放射性物質分析・研究施設に係る
実施計画の変更認可申請について
(放射性物質分析・研究施設に係る補足説明)

2022年 8月5日

東京電力ホールディングス株式会社
国立研究開発法人日本原子力研究開発機構

高性能多核種除去設備の使用前検査受検に伴う 実施計画の変更に関する補足説明資料

4.1.2 緊急時の連絡体制について

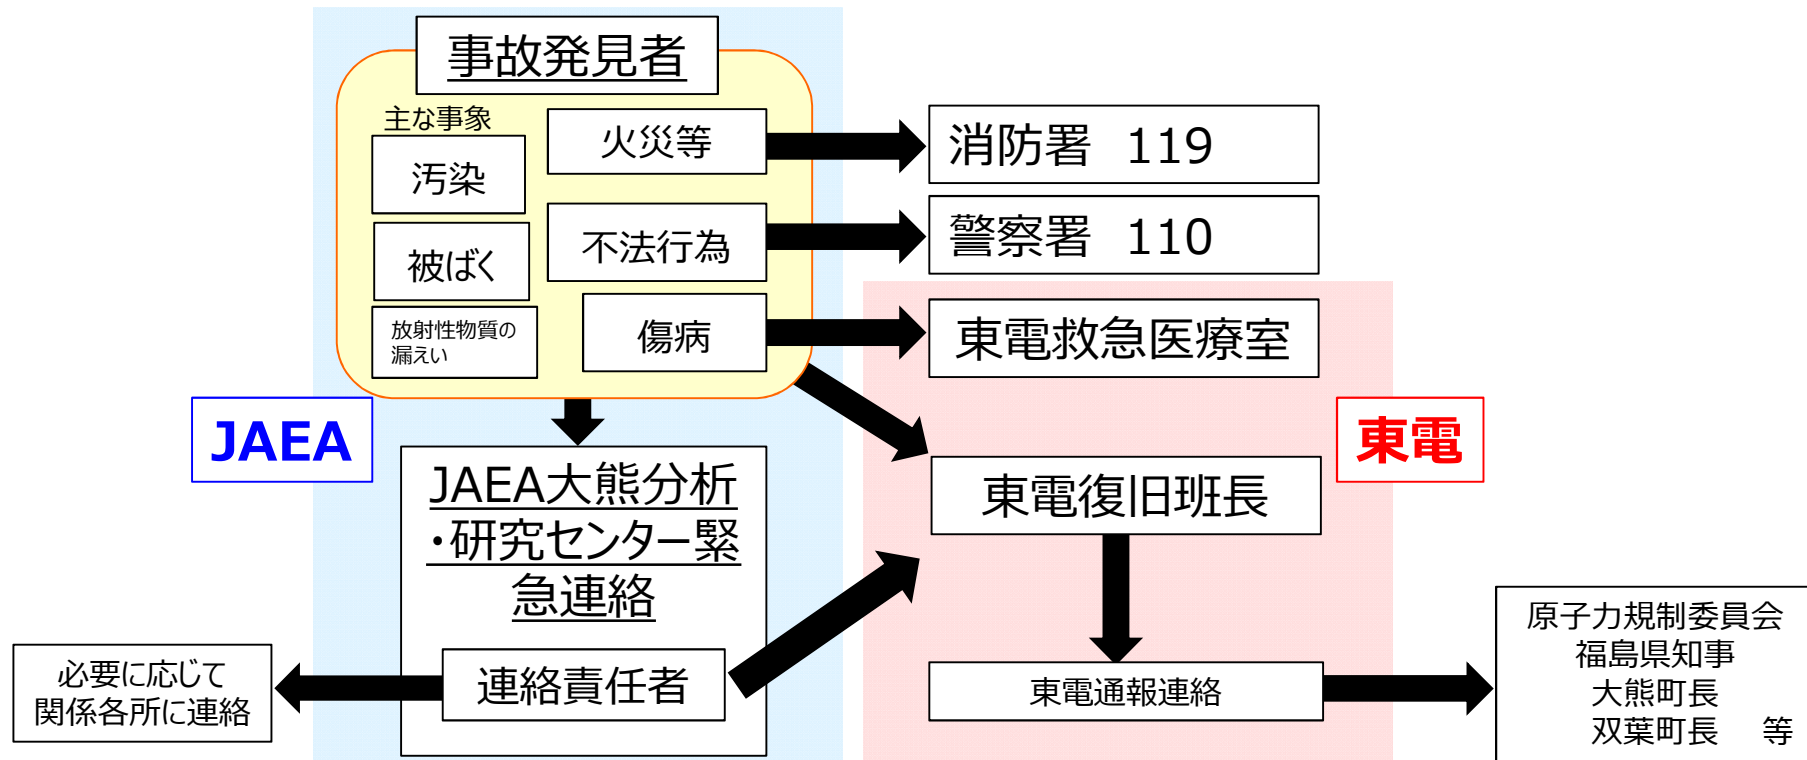
一部変更

- 現場についてはJAEAが対応するため東京電力とJAEAの間で連絡体制は以下のとおり定める
- 東京電力は「1F通報基準・公表方法」に基づき通報する
- 1F構内で避難指示がある場合は東京電力から施設管理棟及び第1棟に構内放送にて連絡する

6. 処理容量の変更

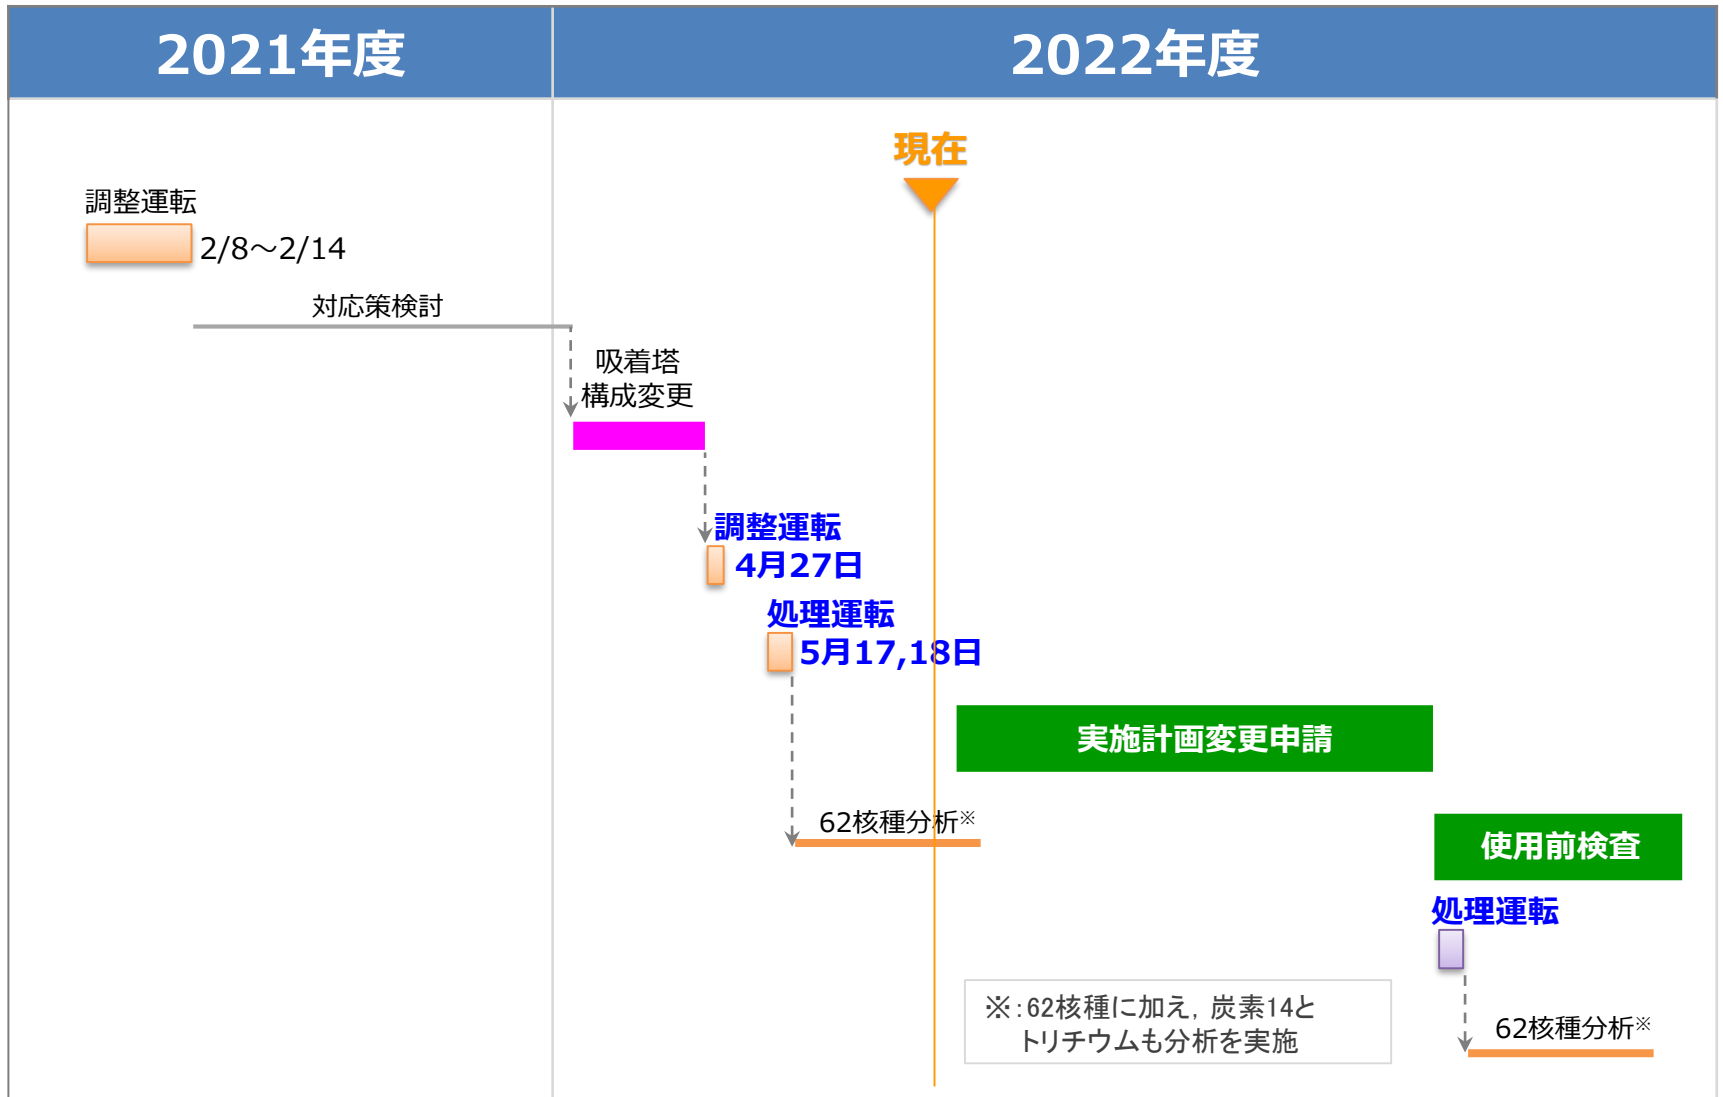
- 高性能ALPSの処理容量は、以下の理由から500m³/日⇒400m³/日に変更する。
 - ✓ 至近の汚染水発生量（約130m³/日）と比較し500m³/日の処理容量は過大であること。
 - ✓ 処理容量を減らすことで除去性能の持続時間の向上が期待できること。
 - ✓ これまでの運用にて、処理容量400m³/日での運転実績を多く有していること。
 - ✓ なお、高性能ALPSは流量調整弁により容量を制御しているが、調整可能な流量には下限値があることから400m³/日としている。

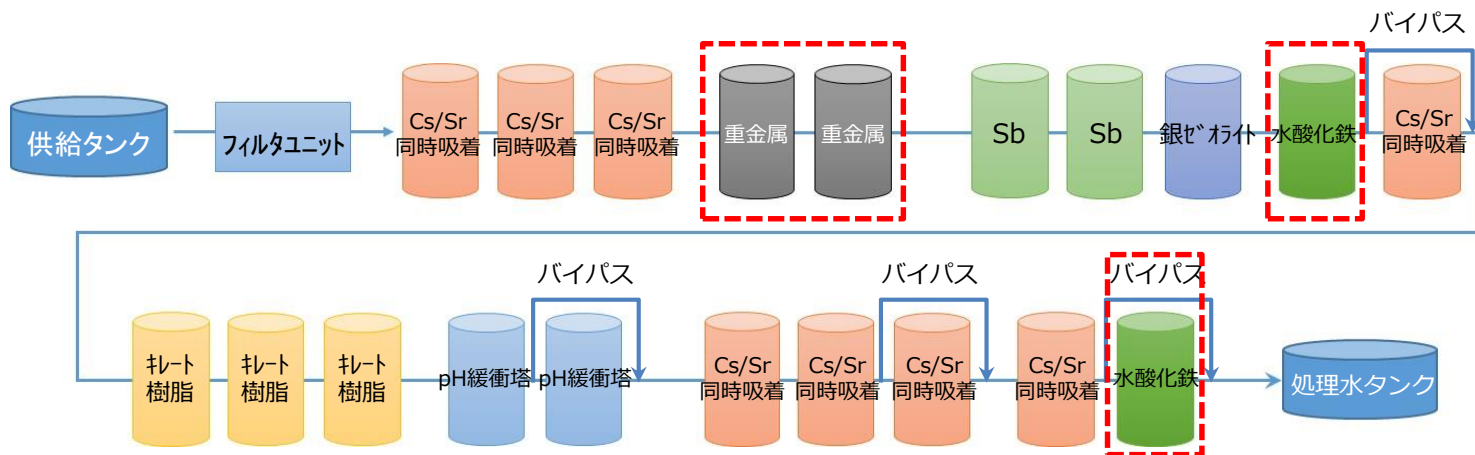
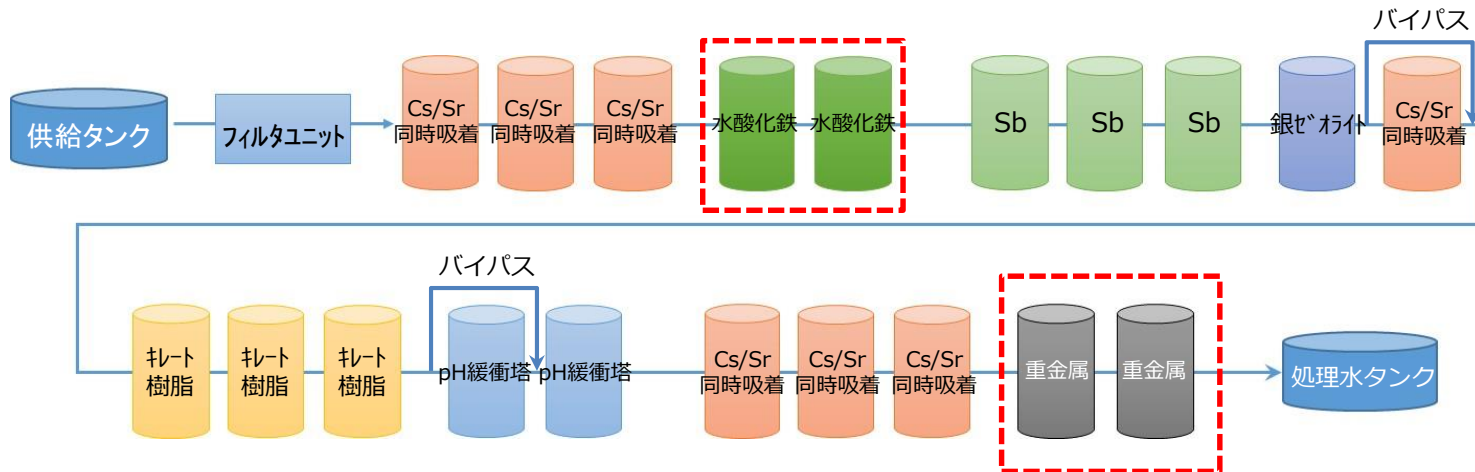
- 2015年度，除去処理性能達成当時の吸着塔構成に対し，今回，更なる系統運用の改善を志向して，水酸化鉄塔・重金属塔などの配置を変更

2015年度当時の
吸着塔配置

今回の
吸着塔配置

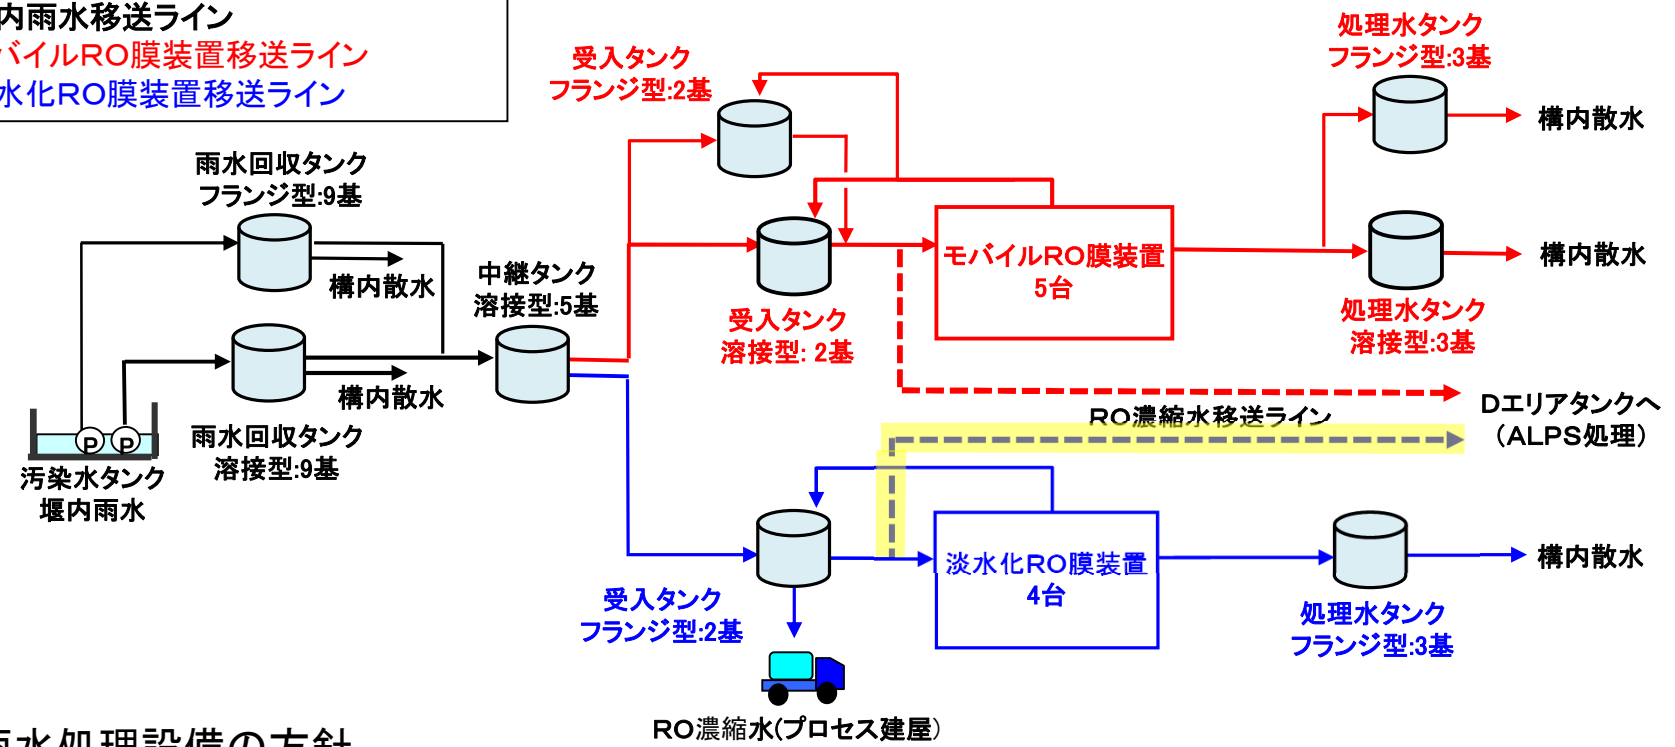
- 2020年11月より、モバイルRO膜装置のみの運用を開始しており、雨水発生量に対して、十分な処理能力があることを確認した。
 - その為、淡水化RO膜装置側の雨水RO濃縮水移送ラインの設置を中止としたい。

- しかし、淡水化RO雨水受入タンク・処理水タンク（フランジ型）については、豪雨時のバックアップとして当面の間、使用を継続する。今後、モバイルRO膜装置の運用状況を踏まえ解体等については、検討を進めていく。
